女川原子力発電所2号炉 中央制御室について (審査会合コメント回答)

平成30年7月19日
東北電力株式会社

1. 審査会合での指摘事項(一覧) (1/1)

2. 審査会合での指摘事項に対する回答(指摘事項No.3, 7)(1/15)

図(1)-4 NUPEC試験で用いたCsI発生装置のエアロゾル粒子の粒径分布

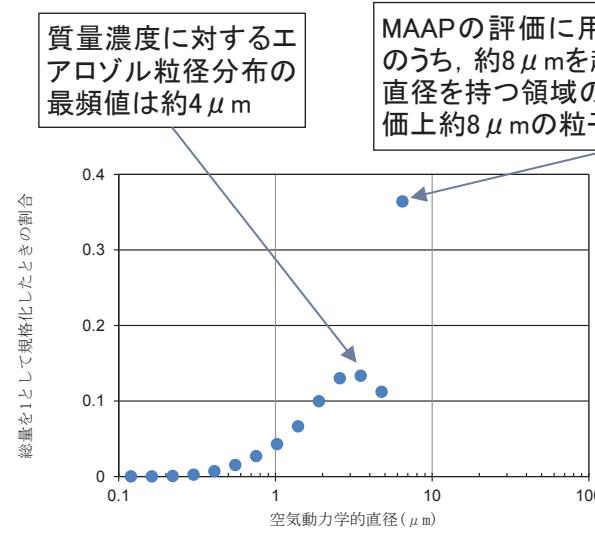
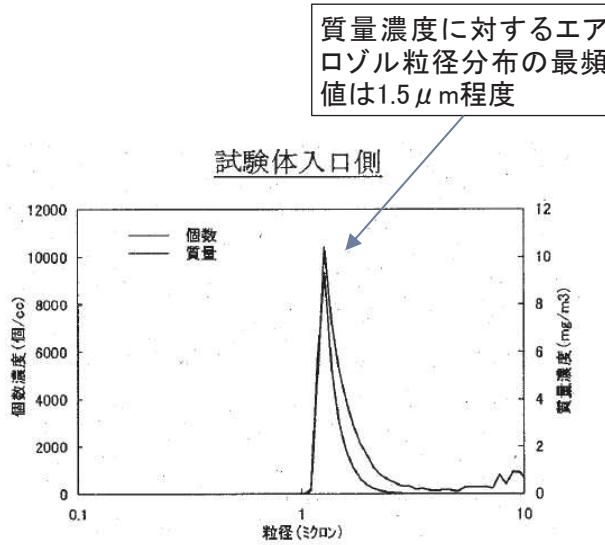
a. エアロゾル粒子の粒径に対する考察

エアロゾルの粒径分布は原子炉格納容器内での凝集や沈着等によって変化していくものと考えられる。凝集は拡散と重力沈降の過程でエアロゾル粒子が衝突することで、小粒径のエアロゾル粒子が集まり、より粒径の大きい粒子がつくれられ、粒径分布はより大きい方向にシフトする。沈着は、重力沈降によりエアロゾル粒子が壁面等に沈着することであり、粒径が大きいエアロゾル粒子ほど沈着し易いため、大粒径のエアロゾル粒子ほど多く除去され、粒径分布はより小さい方向にシフトする。

NUPEC試験で用いられたCsIの質量濃度に対する結果の粒径分布(図(1)-4)と、MAAPにて評価された女川原子力発電所2号炉の事故時の粒径分布(図(1)-5)を比較すると、同程度か、MAAPコードにて評価した格納容器過圧・過温破損(代替循環冷却系を使用しない場合)の粒径分布の方が大きくなる(事象発生約2時間後:約4 μm 、事象発生約45時間後:約2 μm)。

粒径分布の不確かさの影響はあると考えられるものの、質量濃度に対する粒径分布の最頻値が実験で用いたものより重大事故等時での想定の方が大きいことから、その影響に包絡されるものと考えられる。

図(1)-6 エアロゾル濃度、漏えいガス(空気)流量、DF値の経時変化(NUPEC試験より)

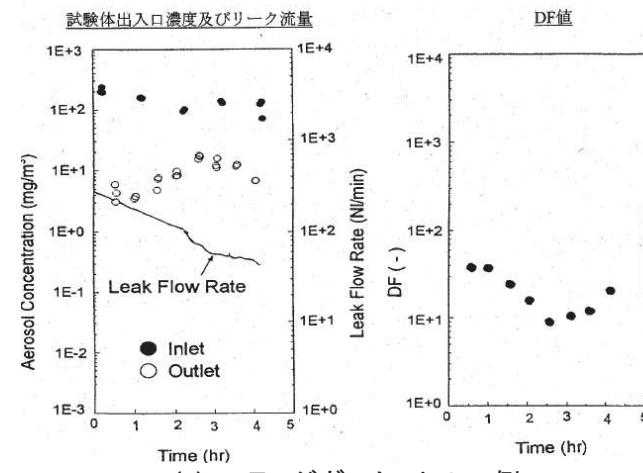
c. 圧力条件に対する考察

NUPEC試験における測定時の圧力と重大事故等時で想定する圧力の差については、一般に圧力の上昇に伴い漏えいガス流量は増えることとなるが、図(1)-6に示すとおりDFと流量には明確な依存性が確認できることから、DFは圧力に対して明確な依存性はないと考えられ、NUPEC試験における測定結果を適用することが可能であると考える。

図(1)-7 NUPEC試験で用いたフランジガスケットの損傷状態
(200°Cを超過して約0.5°C/minの昇温速度で過熱、漏えい発生後、温度を低下させ、
エアロゾル捕集特性試験を実施した後の状態)

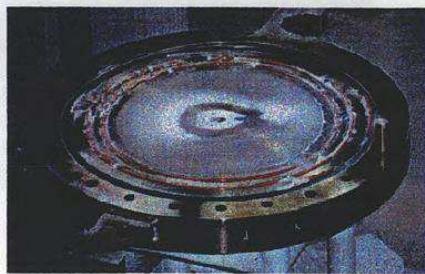
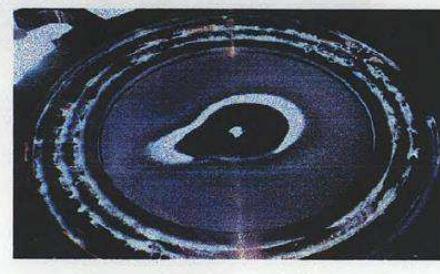
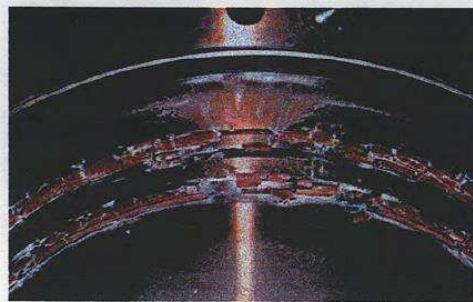
d. シール材の劣化状態の考察

○フランジガスケット

NUPEC試験では200°Cを超える環境下で貫通部の漏えいが発生した際のエアロゾルの捕集係数(DF)について試験を行っており、そのシール材の損傷状態は図(1)-7で示すように劣化によって発生したひびがシール材の内側から外側に向けて貫通している。

一方、女川原子力発電所2号炉の重大事故等時の条件は200°C以下であり、その環境下でのシール材の劣化は図(1)-8に示すようになる。シール材の内側の部分に一部劣化が見られるものの、シール材のひびは外側へと貫通しておらず、シール機能が健全であることを確認している。そのため、エアロゾル粒子の漏えいはほぼ生じないと考えられる。

図(1)-9 電気配線貫通部での漏えい発生条件評価の試験結果
(NUPEC試験:200°Cを超える環境下)

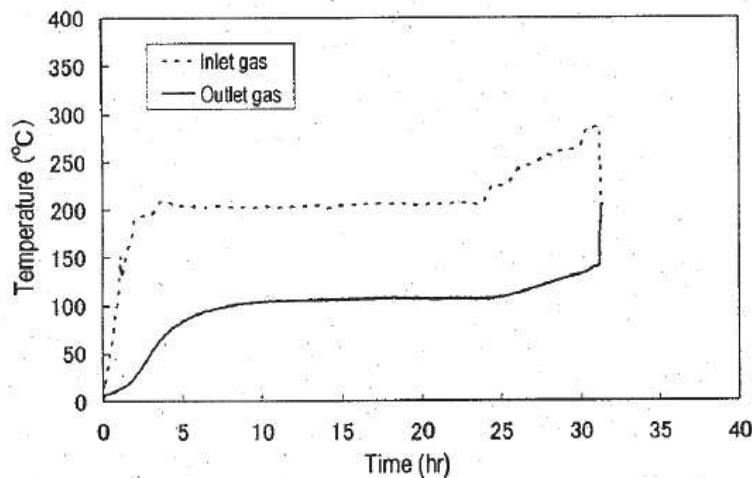
d. シール材の劣化状態の考察

○電気配線貫通部

NUPEC試験では電気配線貫通部についても200°Cを超える環境下で曝露し、シール材が損傷した際の状態について確認している。漏えいが発生するまで入口側の温度を上昇させた結果、約300°C近くで漏えいが発生している(図(1)-9)。

一方、女川原子力発電所2号炉で使用されている電気配線貫通部モジュールも、重大事故等時を想定した環境下で気密性能試験により、高温・高圧化においてシール材の漏えいが発生しないことを確認している(表(1)-5)。

- 一次シール部及び二次シール部温度はシール材の一般特性としての熱分解開始温度(400°C程度)よりも十分低く、一次シール部及び二次シール部それぞれについて漏えいが無いことを確認
- 原子炉格納容器内の圧力が2Pdとなる環境下でも漏えいがないことを確認

図(2)-1 建屋内外に発生する差圧のイメージ

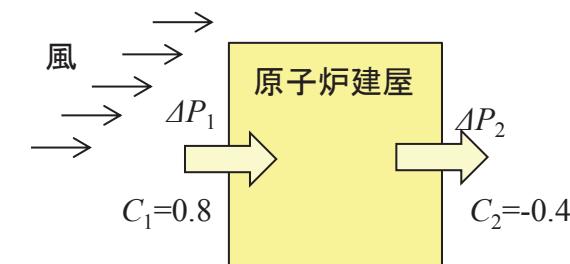
原子炉建屋は、事故時において原子炉建屋ブローアウトパネル又は原子炉建屋ブローアウト閉止装置が閉止しており且つ、非常用ガス処理系が運転状態にある場合、建屋内は負圧に保たれて0.5回／日で換気される設計となっている。しかし、非常用ガス処理系が停止した場合、建屋周辺の風によって建屋外とは差圧を生じるため、建屋内の雰囲気は換気されるものと考えられる(図(2)-1)。建屋内外に発生する差圧は、外気風速に影響され、風速が大きいほど差圧も大きくなり、建屋の換気量も増加する。

上記において選定した風速と③式を用いて評価すると換気率(f)は約0.25回／日と計算されるため、非常用ガス処理系が停止した場合の原子炉建屋の換気率は保守的に0.3回／日と設定する。
